## 電源スイッチと電源コード接続例 (接続方法は従来通り)

品 名 電源スイッチコード  
規 格 NO.3F-21

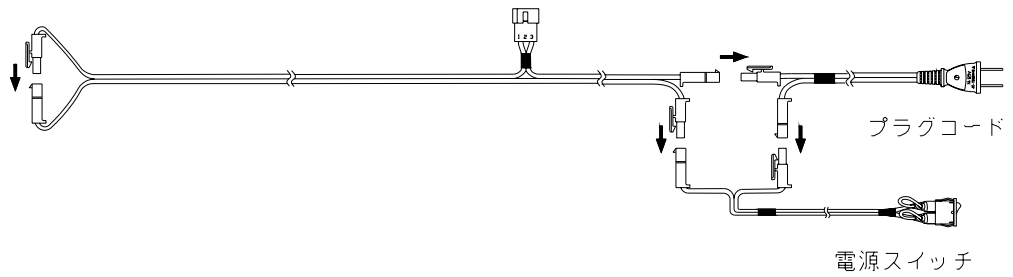
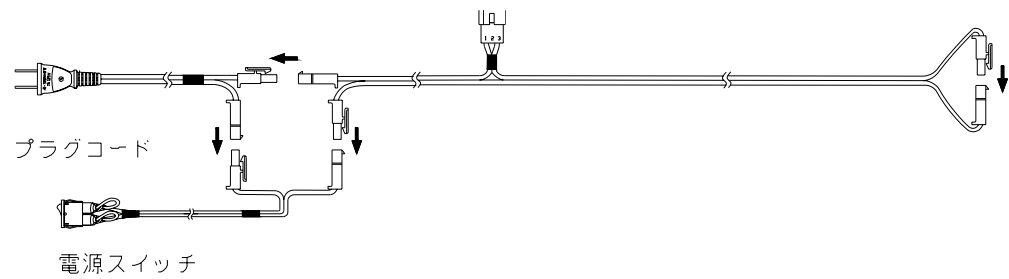
つきましては、信頼性をより向上させるため、現産電源スイッチSLE10シリーズと互換性が有り、電流容量の大きいロンフェン製(産業機器用スイッチメーカー)電源スイッチRF-1003シリーズ(電流容量10A250V)に変更させていただきますので、よろしくお願いたします。

また、電源スイッチ変更に伴い、引分時にスイッチ端子部周辺の配線コードがベルトに干渉し易くなる、一部の機種(BB・NB・NC)につきましては、新電源スイッチ取付け金具に切替えを進めていきますが、電源スイッチを交換される場合は、束線作業にご注意をお願いします。
